Groupe de travail de la sécurité passive

Soixante-dixième session

Règlement ONU n° 16 (Ceintures de sécurité)**Proposition de complément 4 à la série 08 d'amendements
au Règlement ONU n° 16 (Ceintures de sécurité)****Communication de l'expert de l'Association européenne
des fournisseurs de l'automobile***

« Figure 9

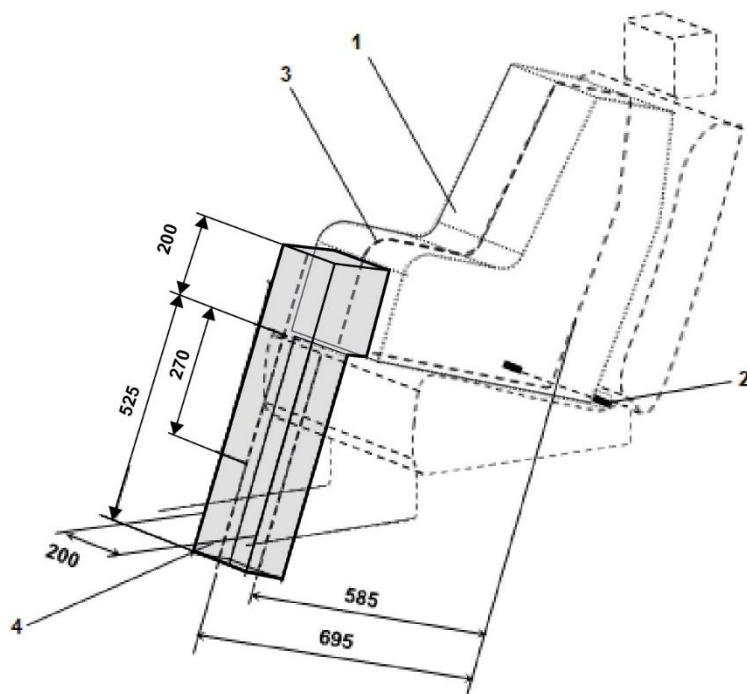
Annexe 17, appendice 2, figure 9, lire :

Vue latérale du volume imparté au socle de la béquille pour l'évaluation de la compatibilité des places assises i-Size avec les béquilles des dispositifs de retenue pour enfants i-Size

2. Dans la présente proposition, la partie supérieure du volume imparti au socle de la béquille a été relevée pour correspondre à l'ouverture prévue dans l'enveloppe ISO/F2X et offrir un espace plus grand. Augmenter la hauteur du volume imparti au socle de la béquille permettra d'améliorer sa compatibilité avec les enveloppes ISO, ce qui sera particulièrement utile pour les systèmes de retenue pour enfants de grande taille orientés vers l'arrière et munis de béquilles.

Figure
ISO/...

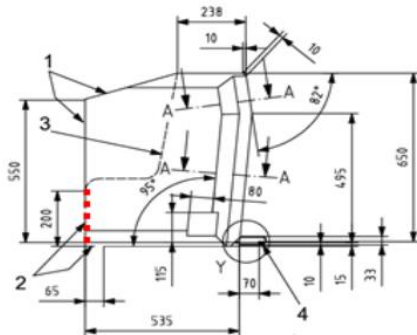
1. Le Règlement ONU n° 16 définit les dimensions des enveloppes des gabarits ISO/R2 et ISO/F2X. La ligne discontinue 2 marque la zone où une béquille ou un élément similaire peut faire saillie. Pour l'enveloppe ISO/F2X, la hauteur prévue est de 200 mm.

1. Limites vers l'avant et vers le haut.
2. La ligne discontinue marque la zone où une béquille ou un élément similaire peut faire saillie.
